**REGULERINGSFORSLAG TIL
OFFENTLEG ETTERSYN**

Fagnotat

**Forslag til detaljregulering – offentlig ettersyn
Fana, Gnr. 43, Bnr. 270 m.fl., Sandbrekkesletta, arealplan-ID
70210000**

Figur 5 Utklipp frå forslag til plankart

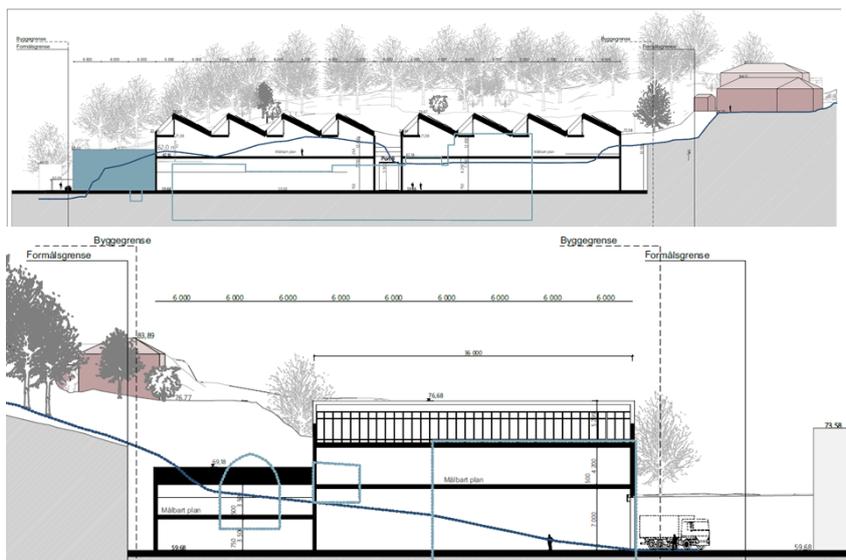
Foreslått mønehøgde er på kote 77 meter for heile bygget. Dette tillét ei høgde på bygget på 16,9 meter frå bakkeplan til mønetopp. Størstedelen av bygget har gesimshøgde på kote 73 meter, ein avgrensa del av bygget i nord har gesimshøgde på kote 69 meter. Skissene av bygget viser at dei høgste delane av bygget er i framkant mot manøvreringsområdet og at det skal vere flate tak inn mot kollen og nabo i sør. Låge tak i bakkant er i nokon grad sikra ved at føresegnområde #4 og #5 skal utformast som flate vegetasjonsdekte tak, men det er ikkje sikra at det flate taket i #4 skal ha gesimshøgde på 69,18 m slik snitt viser. Til andregangshandsaming må gesimshøgde tydeleggjerast og sikrast i planforslaget.

Byggegrenser mot bustadområdet er satt mellom 11 og 14 meter frå eigedomsgrensa av omsyn til naboar, og 1,2 meter mot GN1 for at det skal vere kort avstand til grøntareal, og på den måten sikre visuell grøn overgang mellom tak og terreng. Byggegrenser tillèt fotavtrykk på 120 m * 54 m, ca. 6500 m². Foreslått næringsbygg vil koma nærmare nabo i sør enn dagens bygning, men forslagsstillar har trekt byggegrenser noko lengre vekk i løpet av planprosessen etter PBE sine føringar. PBE si haldning er at det nye næringsbygget kjem svært nær bustadområdet, men vi kan akseptere det fordi det er foreslått flatt og vegetasjonskledd tak. Ved å sikre at det flate taket i #4 får gesimshøgde som vi har omtalt i avsnittet over, kan foreslått byggegrense mot nabo akseptert.

Figur 7 Skisse av dei to alternative bygningsmassane. Figuren øvst viser alternativ ein: 4+4 modular. Figuren nedst viser alternativ to: 4+3 modular.

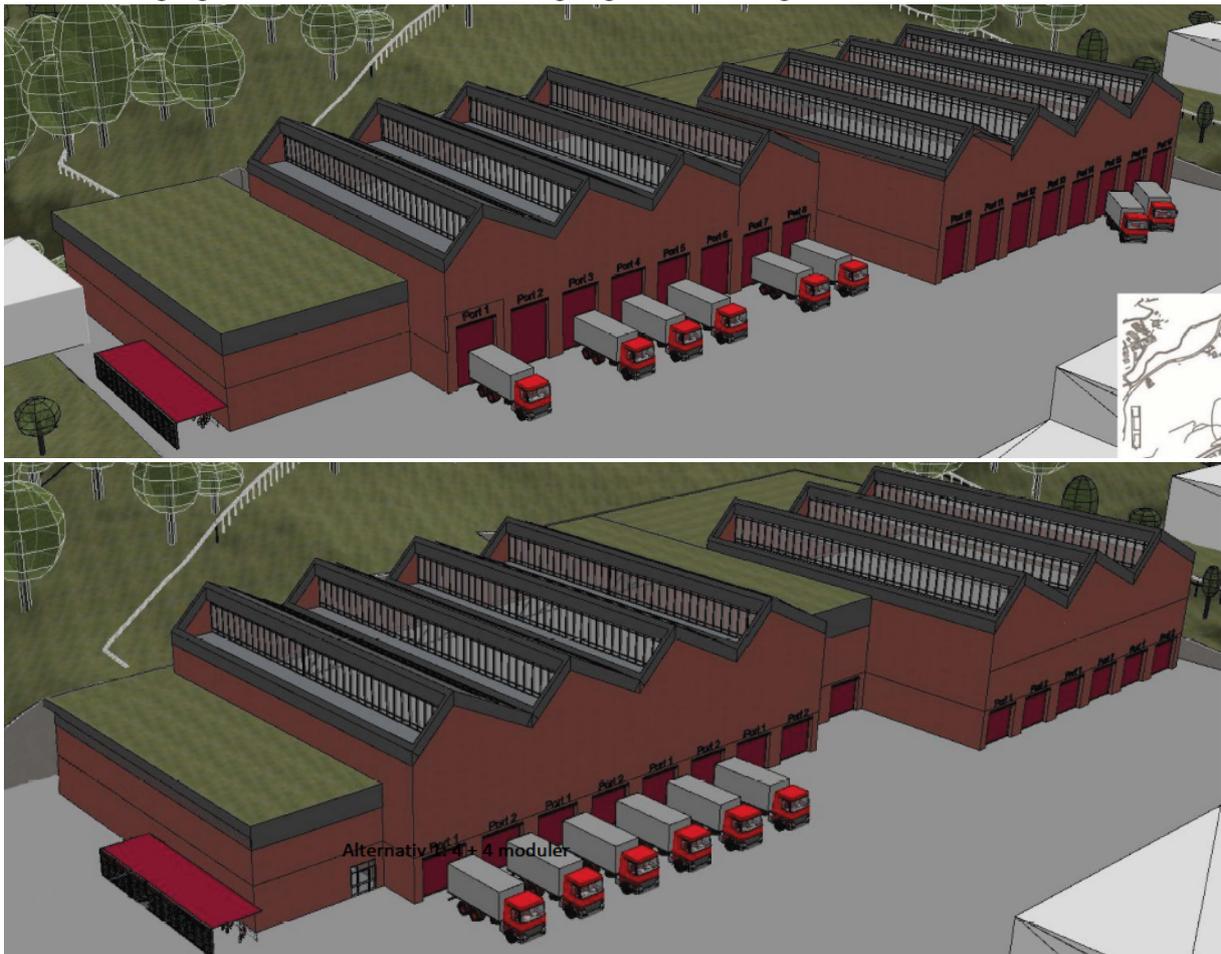
I stadsanalysen som var utarbeidd til planoppstart, var det skissert eit anna type bygg enn det som no vert lagt ut, sjå vedlegg. Foreslått volum i KBA1 er nokså likt og i tråd med næringsområdet elles. Etter at planforslaget skifta eigar er det no andre planar for bygget. Ny forslagstillar har behov for noko fleksibilitet i utforming av nybygget, grunngjeve i at det enno ikkje avklart kva type leigetakar som skal vere i bygget. Det er vist to ulike alternativ til bygningsvolum i planforslaget, sjå Figur 7 samt vedlagte skisser, snitt og perspektiv. Alternativ 1 er større enn alternativ 2. Begge alternativa viser ei blanding av flate tak og saltak. Dei flate taka er tidlegare omtalt og sikra. Det er opna for solceller på tak i KBA1, tenkt plassering er vist i Figur 11. PBE har forståing for behov for fleksibilitet i planforslaget. Møneretning og saltak må sikrast til andregangshandsaming.

Figur 9 Prinsippkisse av visuell vegetasjonsovergang mellom bygning og takflate. Utklipp frå Snitt C og D

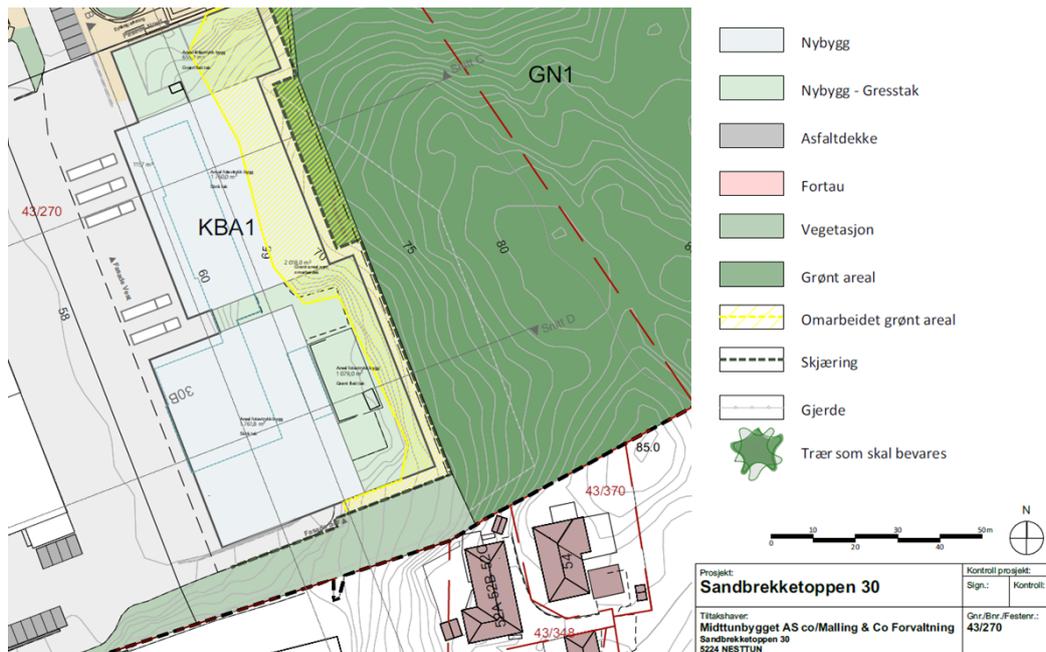
PBE forstår behovet for å ha moglegheit til vedlikehald av bygninga, men legg vekt på at premiss for oppstart av planarbeid var at bygg må integrerast godt inni terrenget, med vegetasjon på tak. Planforslaget viser gode intensjonar for et grønt preg i tråd med KPA2018, og for å legge til rette for ein grønn visuell overgang mellom terrenget i bakkant, og den nærmaste delen av taket. PBE ber om at intensjonen med takutstikk vert sikra gjennomført til slutthandsaming.

Figur 15 Foreslått regulering av busshaldeplassar og kryssingspunkt, samt ny utforming av vegbana i krysset

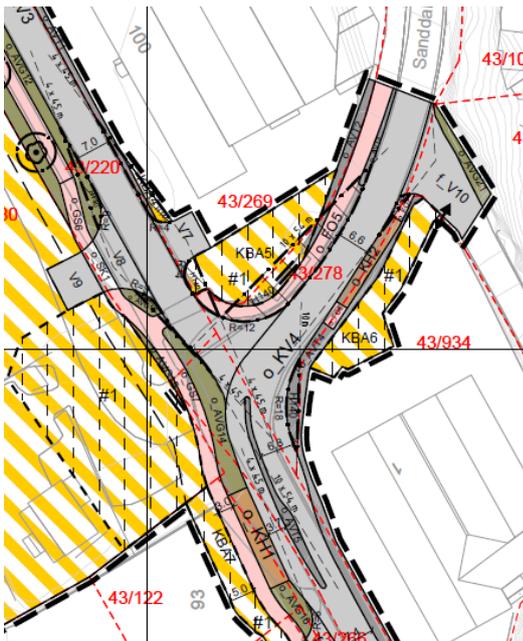
PBE etterlyser vurdering av om tungraffikk til tiltaksområdet vil auke som følgje av planforslaget, då dette vil vere vesentleg informasjon for å vurdere rimelegheit av rekkefølgekrav. PBE ber også om innspel på foreslått infrastruktur og rekkefølgekrav gjennom offentlig ettersyn.
